Sitowise Oy, Timo Huhtinen

YHTEENVETO JA VASTINEET KAAVALUONNOSTEN LAUSUNNOISTA JA MIELIPITEISTÄ

Nähtävilläoloaika 21.5. – 30.6.2021

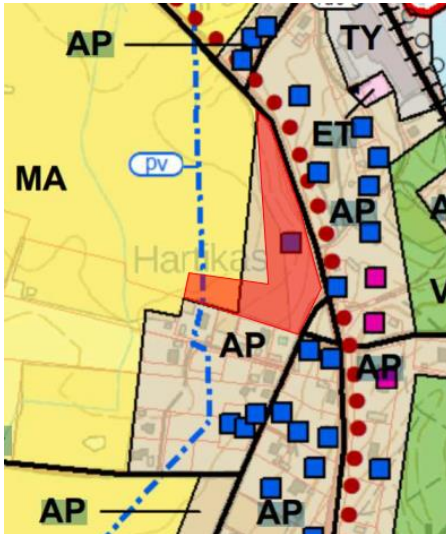
Nro	Mielipiteen esittäjä	Sisältö	Vastine	Bemötande
		asutuskeskukseen Sataman länsi- ja pohjoispuolella olevan omakotiasutuksen jäämistä satama-alueelle, ja suunniteltavia toimia joiden vuoksi asukkaita (jotka ovat myös veronmaksajia) häädetään kodeistaan. Ajatuksiani aiheen tiimoilta: Miten voi olla mahdollista että keskelle kylää halutaan kaavoittaa suuronnettomuusriskin t/kem alue? Tukesin ohjeistus ei kannusta sijoittamaan vaarallisia laitoksia keskelle ihmisasutusta. Asukkaiden kuultavaksi tuoduista uusista kaavavaihtoehtoista molemmat sisältävät Valkon yli ulottuvan T/Kem merkinnän. Miksei tarjolla ole vaihtoehtoa ilman kyseistä merkintää? Kaavamuutoksen tarkoituksena on sallia kaavan mukainen toiminta, esimerkiksi t/kem-tason kemikaaliterminaali. Toteutuessaan kemikaaliterminaali vaikuttaa kuoliniskulle koko Valkon kehitykselle ja tulevaisuudelle, koska konsultointi/suojavyöhykkeelle ei tule uusia palveluita, kauppaa, asiamiespostia, koulua, eskaria, tuotantolaitoksia, mitään. Valtaosa Valkon kylästä on mainitun vyöhykkeen sisällä. Se että Loviisan kaupunki vakuuttaa että "Seveso-merkintä ei rajoita vyöhykkeen maankäyttöä" kuulostaa osatotuudelle, virheellisen tiedon levittämiseksi ja suorastaan kaupunkilaisille valehtelulle koska asiasta päättävä taho ei ole Loviisan kaupunki. Käytännössä Seveso-konsultointivyöhyke kuitenkin tarkoittaa kemikaalilaitoksen ympärillä olevaa aluetta, minkä sisällä ei kannattaisi olla mitään millä on mitään väliä, siltä varalta että onnettomuus kuitenkin tapahtuu. Kemikaaliterminaalihanke veturina oleva Alfaterminal on kasvoton firma ilman historiaa, mistä ei ole ollut saatavilla juuri mitään tietoja. Se, ja taustoilla häävään Osmo Havuahan julkisuudessa viime aikoina olleet afäärit eivät herätä luottamusta hankkeen turvallisuutta kohtaan, tai firman vastuullisuuteen jos jotain kuitenkin menee pieleen. Onnettomuusriski: Itse laitos käsittelee "kovia" myrkkyjä. Terminaalia palvelisi huonokuntoinen junarata ja sen rekkaliikenne kulkisi kaupungin halki.	(AP-alueena) ja osittain suojaviheralueena (EV-LS-alueena) ja laajennetaan hiukan satamaa radan länsipuolelle	område) och utvidgas något på västra sidan om banan.

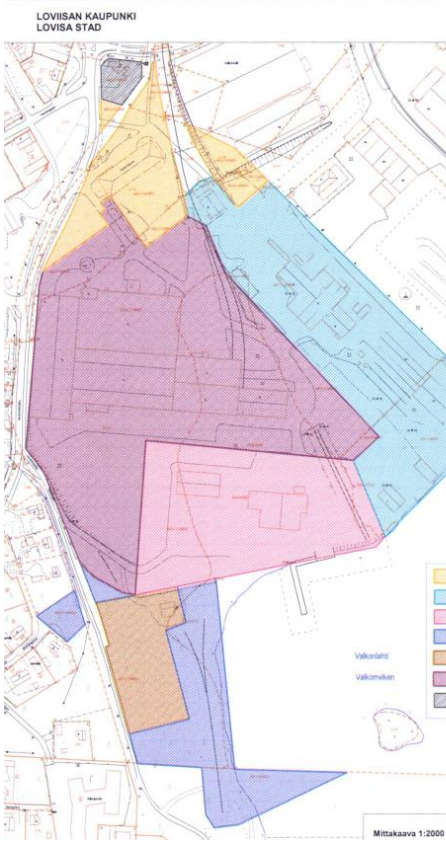
61	MIELIPIDE/ÄSIKT 61	huolestuneena olen seurannut Valkon yleiskaavasta ja varsinkin tulevasta tai suunnitellusta Valkon Sataman kaavasta käytyä keskuskustelua. Ymmärtääkseni Valkon Sataman kaavasta on annettu kaksi (2) ehdotusta ja molemmissa on merkintä Tkem, muita vaihtoehtoja en ole huomannut.	Kaavaehdotuksesta poistetaan kemikaaliterminaalia koskeva merkintä ja siihen liittynyt konsultointivöhykkeen (sev) merkintä.	Ur planförslaget avlägsnas beteckningen för kemikalie-terminal samt tillhörande beteckning för konsulerings-zon (sev).
